溶接専門部会 (WS) 火技解釈第 10 章 検討要望 一覧表 (1/11) 「平成 29 年 12 月 12 日現在」

No.	要望番号	【題名】 概要	主要な 条項	担当 Gr.	WS での 対応	対応理由又は処置	備考
AA	071106-1	<p>【手溶接士の技能資格における溶接姿勢の区分について】</p> <p>手溶接士の技能における溶接姿勢 e (水平固定及び鉛直固定) の資格は、拘束 (実際に溶接を行う場合における高所作業、限られた狭い場所における作業等、作業しにくい場所における種々の制限) のある場合は当該資格を適用できないという記載があるため、いかなる現地工事にも適用できず、据付現地工事 (工場ではないという意) では溶接姿勢 r (有壁水平固定及び有壁鉛直固定) だけが適用できることとなっている。</p> <p>現地工事であっても原子炉格納容器や LNG 貯槽等の場合、溶接姿勢の区分 f, v, h, o, e を適用でき、有壁の状況 (技術基準附図第 4) よりも狭いスペースの状況下で溶接する場合のみ溶接姿勢 r を必要とするよう要望します。</p>	別表第 17	—	既検討	<p>検討課題一覧表 課題番号：WS03-03-2 で同様の内容を検討。</p>	WS 19-2 終了
AB	071106-2	<p>【手溶接士の技能試験における曲げ半径について】</p> <p>手溶接士の技能試験では、9%Ni 鋼を母材として高 Ni 基合金 (インコネル系合金、ハステロイ系合金など) で溶接した場合でも曲げ半径を 2t として試験をしなければならない。</p> <p>溶接施工法試験及び実機の溶接部への曲げ試験 (例：曲げ半径 10t/3) と同様に別表第 31 (例：曲げ半径 10t/3) を採用してもらいたい。</p>	別表第 14	溶接施工	検討開始	<p>検討課題一覧表 課題番号：WS08-01 に移行。</p>	WS 19-2 終了

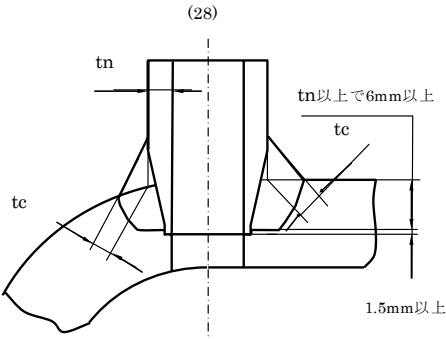
No.	要望番号	【題名】 概要	主要な 条項	担当 Gr.	WS での 対応	対応理由又は処置	備考
EE	081205-5	<p>【容器又は管の規定】</p> <p>ボイラー等及び熱交換器等については、別表第 29 において容器にしか機械試験を要求していない。</p> <p>一方、第 128 条 (ボイラー等の機械試験) 及び第 146 条 (熱交換器等の機械試験) においては、容器及び管について機械試験を要求している。</p> <p>第 128 条及び第 146 条について、別表第 29 に整合化し、容器のみに機械試験を要求する規定としたい。</p>	第 128 条 第 146 条	—	対象外	誤記訂正。 内容については、NISA に連絡。	WS 21-1 終了
EF	081205-6	<p>【液化ガス用貯槽のリングプレート】</p> <p>LNG 地下式貯槽指針で制定されている「リングプレート」を第 154 条 (LNG の溶接部の設計) に追加したい。</p> 	第 154 条	溶接設計	検討開始	検討課題一覧表 課題番号：WS09-05 に移行。	WS 21-1 終了

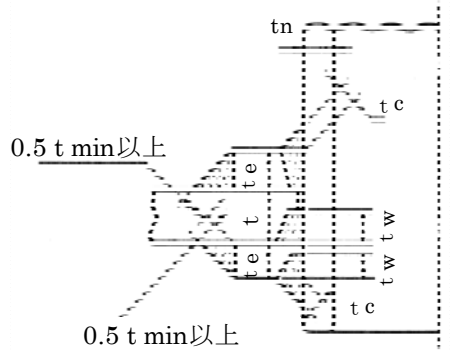
No.	要望番号	【題名】 概要	主要な 条項	担当 Gr.	WSでの 対応	対応理由又は処置	備考
EG	081205-7	<p>【溶接施工法の内容確認の溶接事業者検査の方法】</p> <p>溶接施工法の確認試験での自動溶接士については、技量確認試験を兼ねることができることを記載したい。</p>	検査解釈別表第1	—	対象外	<p>本提案は、「電気事業法施行規則に基づく溶接事業者検査（火力設備）の解釈（検査解釈）」別表1への改正提案です。</p> <p>溶接専門部会では、検査解釈の検討はいたしておりません。また、火技解釈では、類似の規定もありません。</p> <p>内容については、NISAに連絡。</p>	WS 21-1 終了
